Keuringsverslag van een elektrische laagspanning- en zeer lage spanningsinstallatie

NIET CONFORM

Datum keuring: 23/07/2025

Straatnaam Bellemdorpweg
Huisnummer 35
Busnummer
Postcode 9881
Gemeente Bellem
Land België

Afbeelding schakel- en verdeelbord:

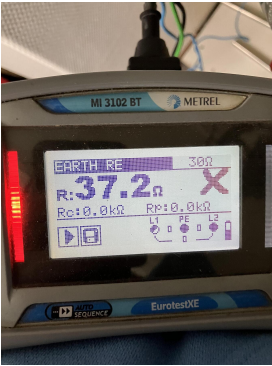
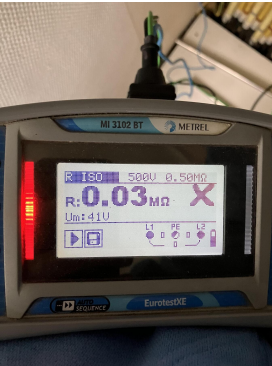
- I3.08 Een demonteerbaar aansluitstuk (aardingsonderbreker) moet steeds gemakkelijk bereikbaar zijn. (Boek 1 Onderafdeling 5.1.5.1. en 5.4.3.5.)
- I4.01 Hoofdequipotentiale verbinding(en) niet verwezenlijkt. (Boek 1 Onderafdeling 5.4.4.1. en 5.1.6.2)

- I5.01 De aanduiding van de stroomkringen en/of apparatuur, aansluitklemmen, enz dient aangebracht of vervolledigd te worden. (Boek 1 Onderafdeling 3.1.3.1. en 3.1.3.3.A. en 5.1.6.1)

- I5.10 De genaakbare, naakte onder spanning staande delen zijn onvoldoende afgeschermd. (Boek 1 Afdeling 5.1.4. en 4.2.2.3.)
- I5.11 Niet gebruikte invoeringen van het verdeelbord zijn niet correct of onvoldoende afgedicht. (Boek 1 Afdeling 5.1.4. en 4.2.2.3.)

- I5.12 De doorsneden van de interne verbindingen en/of van de verdeelrails in het bord zijn onvoldoende. (Boek 1 Onderafdeling 4.4.1.1. en 4.4.1.5.)
- I5.14 De nominale spanning dient duidelijk vermeld te worden op een oordeelkundig gekozen plaats. (Boek 1 Onderafdeling 3.1.3.3.)

- I6.06 De differentieelstroombeschermingsinrichtingen die worden geplaatst in huishoudelijke installaties zijn ten minste van het type A. Een differentieelstroombeschermingsinrichtingen van het type AC is niet toegelaten. (Boek 1 Onderafdeling 5.3.5.3.)

- I7.01 De smeltzekeringhouders of houders van kleine vermogensschakelaars met pennen met een sectie kleiner dan 10mm² zijn niet voorzien van kalibreerelementen. (Boek 1 Onderafdeling 5.3.5.5.A.)

- I8.06 Wanneer een geleider met blauwe isolatie aanwezig is, moet die voor de nulgeleider gereserveerd worden indien deze aanwezig is in de betrokken stroomkring. (Boek 1 Onderafdeling 5.1.6.2.)

- I8.09 Bij aansluiting van meeraderige geleiders dient men aangepaste adereindhulzen te gebruiken. (Boek 1 Onderafdeling 5.2.6.1. en 1.4.1.2.)

N22 De elektrische installatie is grondig na te zien en conform te maken volgens de voorschriften van het AREI boek 1.
